Avis délibéré
de la Mission régionale d'autorité environnementale
Provence-Alpes-Côte d'Azur

sur le projet de renforcement de l'équipement en neige de culture de
sur les pistes Cairn et Crêtes, aux Orres (05)

N° MRAe
2023APPACA10/3333

Figure 2: localisation des pistes et de la salle des machines. Source : étude d'impact. Légendes ajoutées par la MRAe (en noir)

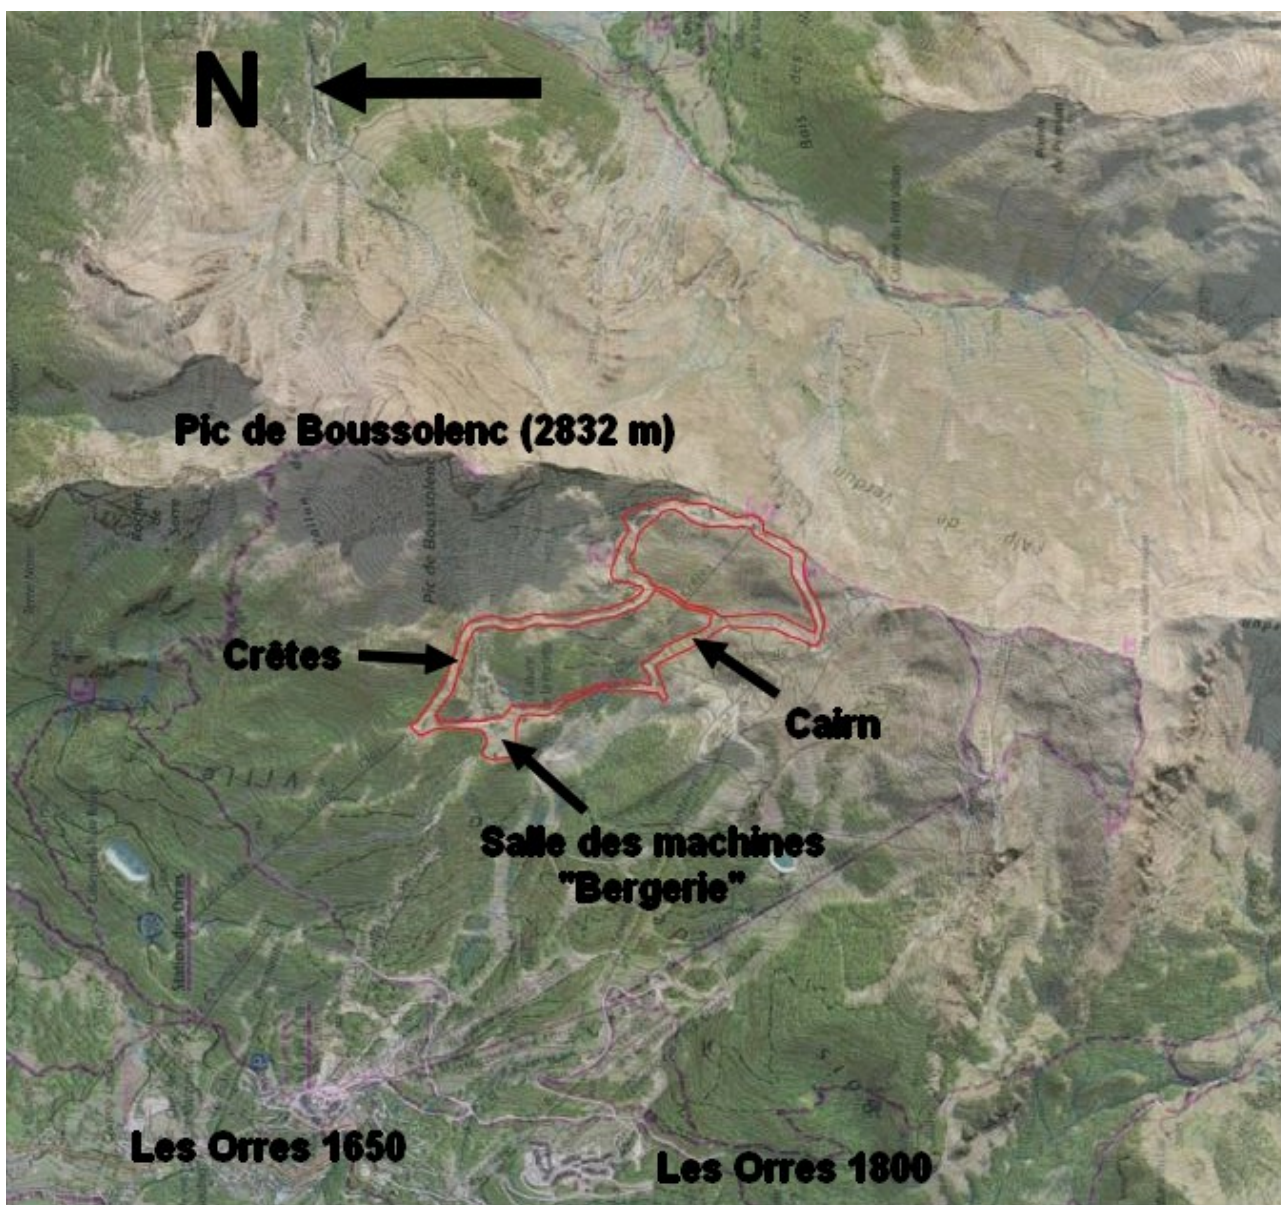
Une partie des conduites du réseau de neige de culture s'implante dans le périmètre de protection rapproché des captages des Portettes³.

Concernant le fonctionnement global du système d'enneigement, seules les quantités consommées par secteurs équipés sont présentées⁴. Au-delà de ces chiffres, il manque au dossier, pour évaluer plus finement les incidences du projet sur la ressource en eau, des informations importantes : schéma fonctionnel de l'alimentation en eau de la commune depuis les points de prélèvement dans la ressource jusqu'aux différents points de livraison ; place et fonction des retenues dans le système d'alimentation global ; différentes composantes du système d'enneigement artificiel de la station (existant, en projet) ; quantités et débits prélevés dans la ressource, détaillés selon les usages ; fonctionnement saisonnier des retenues dans lesquelles sont pompées les eaux destinées à alimenter les enneigeurs (si c'est le cas).

La MRAe recommande de préciser le schéma fonctionnel d'alimentation en eau de la commune en situant dans ce schéma les retenues, dont le fonctionnement saisonnier doit être précisé, et les dispositifs d'enneigement, existants et projetés.
